Vermerk zur Planungsänderung Repowering-Projekt im Windpark „Giershagen“

Datum: 30.06.2025

Projekt: Genehmigungsantrag (Az.: 42.40703-2004-04) der Windpark Giershagen GmbH & Co. KG

Bezug: Artenschutzrechtlicher Fachbeitrag zur artenschutzrechtlichen Prüfung (ASP) der Stufe II in der Fassung vom 28.11.2024; Fachbeitrag zur Natura 2000-Prüfung in der Fassung vom 28.11.2024; Landschaftspflegerischer Begleitplan (LBP) in der Fassung vom 12.12.2024; UVP-Bericht in der Fassung vom 12.12.2024; Vermerke zur Stellungnahme der uNB vom 17.06.2025

Abbildung 1: Darstellung der erfassten WEA-empfindlichen Brutvogelarten sowie der relevanten Prüfbereiche

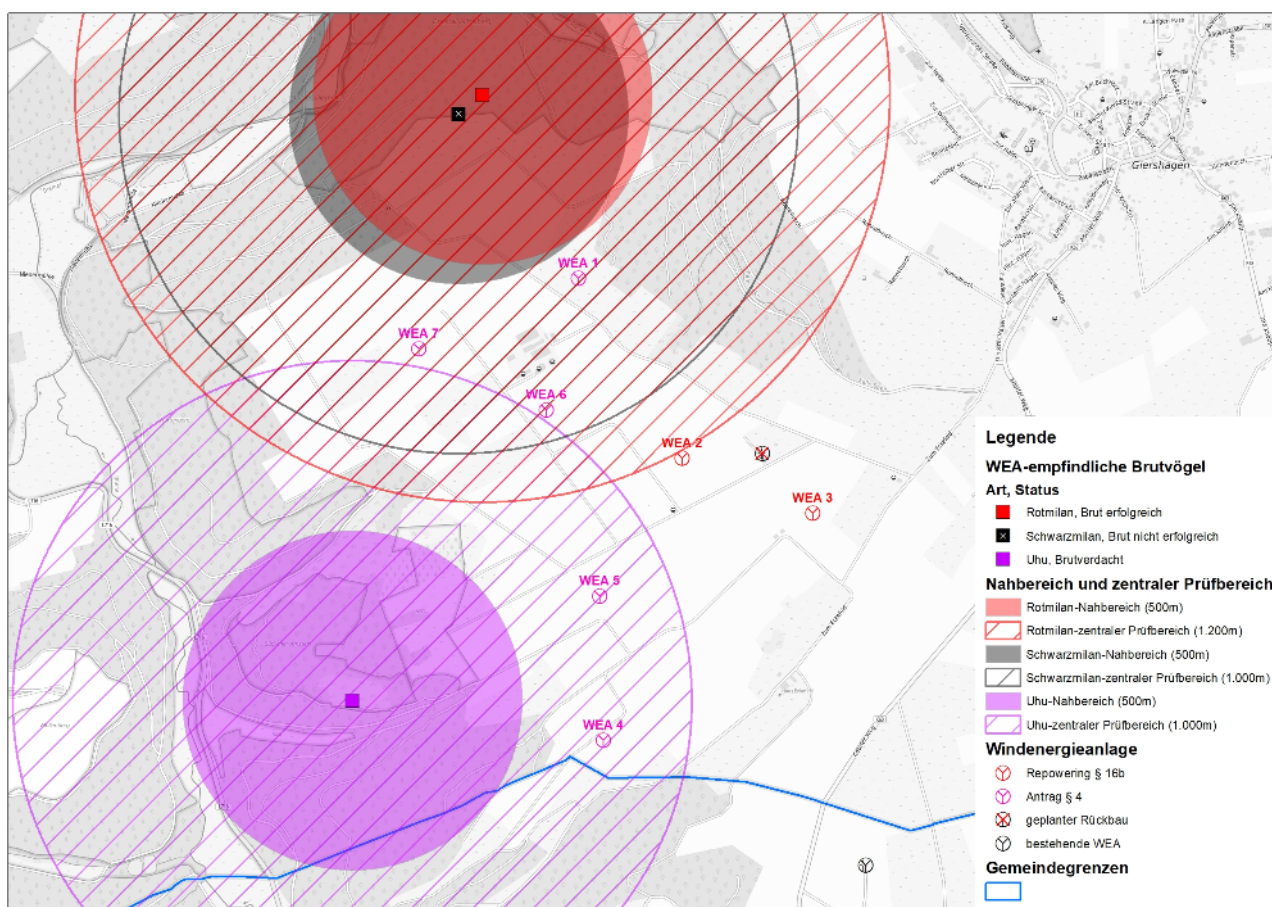
Die Lage der Brutplätze und Revierzentren zu den WEA-Standorten bleibt durch das Repowering hinsichtlich der abzubauenen und der neuen WEA im Wesentlichen bezogen auf die Prüfbereiche unverändert (vgl. Abbildung 1). Die Entfernungen zwischen den erfassten Brutplätzen von Rot- und Schwarzmilan nehmen um ca. 120-130 m zur WEA 02 ab bzw. etwa 220 Meter zur WEA 03 zu. Beim Uhu nimmt der Abstand um ca. 200 m zur WEA 02 ab bzw. um etwa 50 Meter zur WEA 03 zu.
